Frá: Auður D. Kristinsdóttir
Sent: miðvikudagur, 6. apríl 2022 09:02
Til: Erna Bára Hreinsdóttir - VG
Afrit: Einar Már Magnússon - VG; Kristján Árni Kristjánsson - VG; Bryndís Friðriksdóttir - VG; Kristjana H Kristjánsdóttir; Jóhanna Helgadóttir; Skipulag
Efni: RE: Deiliskipulag Vatnsendahæðar – Vatnsendahvarfs

Efni: Umsögn Landsnets um forkynningu á tillögu að deiliskipulagi Vatnsendahæðar í Vatnsendahvarfi

Efni: Umsögn um tillögu að nýju deiliskipulagi Vatnsendahæðar í Vatnsendahvarfi, Kópavogi

Efni: Forkynning - Deiliskipulag – Vatnsendahvarf - Kópavogi

Mynd 1: Nýja hverfið í Vatnsendahvarfi (blátt) og strætóleiðirnar í Nýju leiðaneti (rauð, blá og fjólublá) með 400m radíus í kringum stöðvar (grátt). Borgarlínuleið A stoppar við Rjúpnaveg, Hörduvallaskóla og Þingmannaleið.

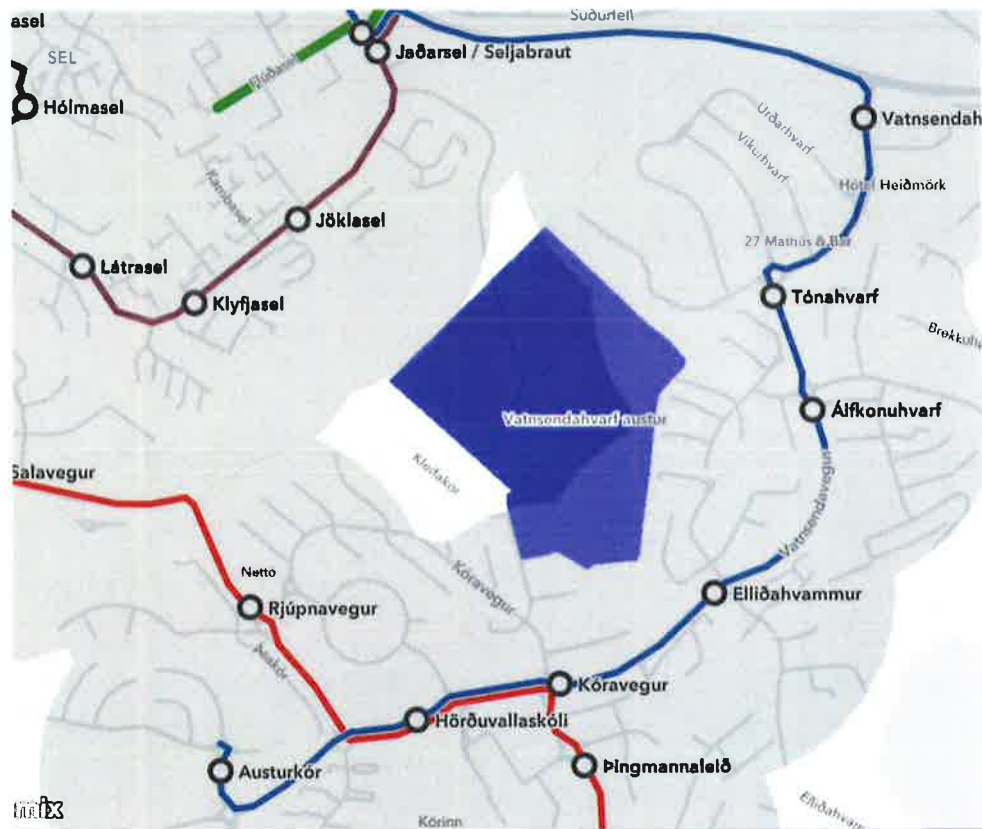
Nýja hverfið er hins vegar staðsett þannig að engin þessara leiða nær að þjónusta hverfinu vel. Myndin hér fyrir neðan sýnir 400m rásir í kringum stöðvar þessara leiða og sjá má að stór hluti hverfisins mun vera utan 400m rásir frá stöðvum almenningssamgangna. Hverfið er allt utan 400m rásir frá stöðvum Borgarlínuleiðar A og einungis lítill hluti hverfisins er innan 600m frá þeim. Því er mjög mikilvægt að skoðaðar séu sérstaklega göngutengingar úr hverfinu við stöðvar og reynt að haga íbúðabyggðinni þannig að sem flestir íbúar muni búa vestast og syðst í hverfinu en sá hluti hverfisins er næst stöðvum sem verða með mjög góða þjónustu almenningssamgangna, við Hörðuvallaskóla og Rjúpnaveg.

Í kafla 4.4 er sýnd verslun og þjónusta í jaðri hverfisins nálægt Arnarnesvegi en það skýtur skökku við í samhengi við vistlega byggð og breyttar ferðavenjur að verslun og þjónusta séu staðsett í jaðri hverfisins þar sem það gerir það að verkum að erfiðara er fyrir fólki að komast þangað fótgangandi.
